**Regione Toscana**

**CONFERENZA DI SERVIZI  
(art. 14-ter della L. 241/1990, L.R. 40/2009)**

**Riunione del 03/03/2023**

**Oggetto:** PAUR ex D.Lgs. 152/2006 art. 27-bis e L.R. 10/2010 art. 73-bis, “*Progetto di coltivazione e ripristino della cava Castelbaito – Fratteta nel Bacino Monte Borla*”, ubicata nel Comune di Fivizzano (MS). Proponente: Marmi Walton Carrara S.r.l.

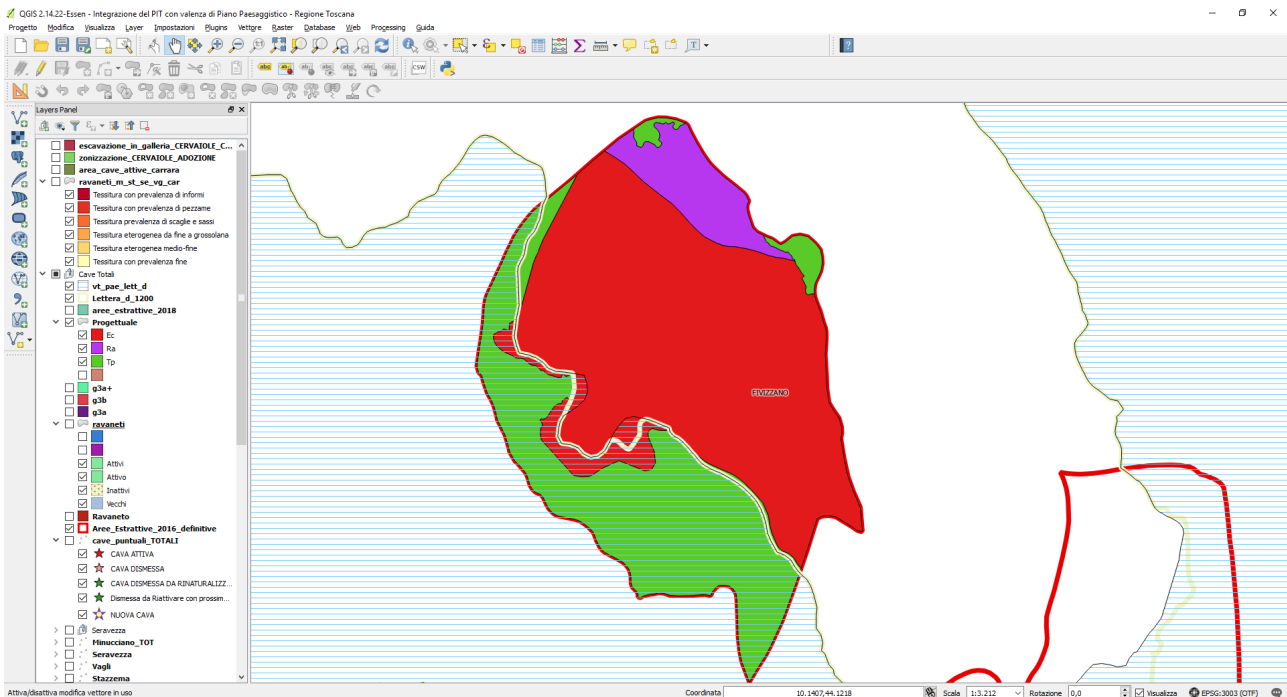
4) *chiarimenti sulle lavorazioni ed il taglio di coltivazione eseguito a quota superiore ai 1.200 mslm, visionato durante il sopralluogo;*

**PARZIALMENTE OTTEMPERATO:** Nella nota integrativa predisposta, si richiama un titolo autorizzativo rilasciato dal Comune di Fivizzano comprensivo di autorizzazione paesaggistica e di PCA e relative proroghe. Si aggiunge inoltre che "*Solo una piccola porzione di roccia differisce dal progetto autorizzato in quanto a seguito della creazione del gradone inferiore, questa porzione di roccia a causa delle fratture a franapoggio ha necessitato di interventi di disaggio e consolidamento con barre in acciaio,*

come visibile nelle figure successive", senza peraltro quantificare l'area ed i volumi interessati dalla modifica di un'area tutelata ai sensi dell'art.142 lett.d).

In via generale, il proponente pertanto conferma che le lavorazioni in difformità sopra i 1.200 mslm sarebbero state necessarie per consentire in sicurezza l'escavazione a cielo aperto delle aree limitrofe a quelle tutelate. Anche sotto tale profilo è evidente il contrasto con il PIT/PPR, come già evidenziato nella Conferenza dei Servizi ex art.114 della LR 65/2014, in merito alla necessità di tutelare le aree dei 1.200 mslm ancorchè scavate; mentre non è corretto il PABE approvato nella parte in cui considera che non sia più necessario, in dette aree, applicare le norme del PIT/PPR che impediscono la coltivazione a cielo aperto. I rilievi della Conferenza rispondono infatti anche all'esigenza di non creare situazione di instabilità che possano comportare il danneggiamento delle aree contermini, collocate a quote superiori ai 1.200 mslm.
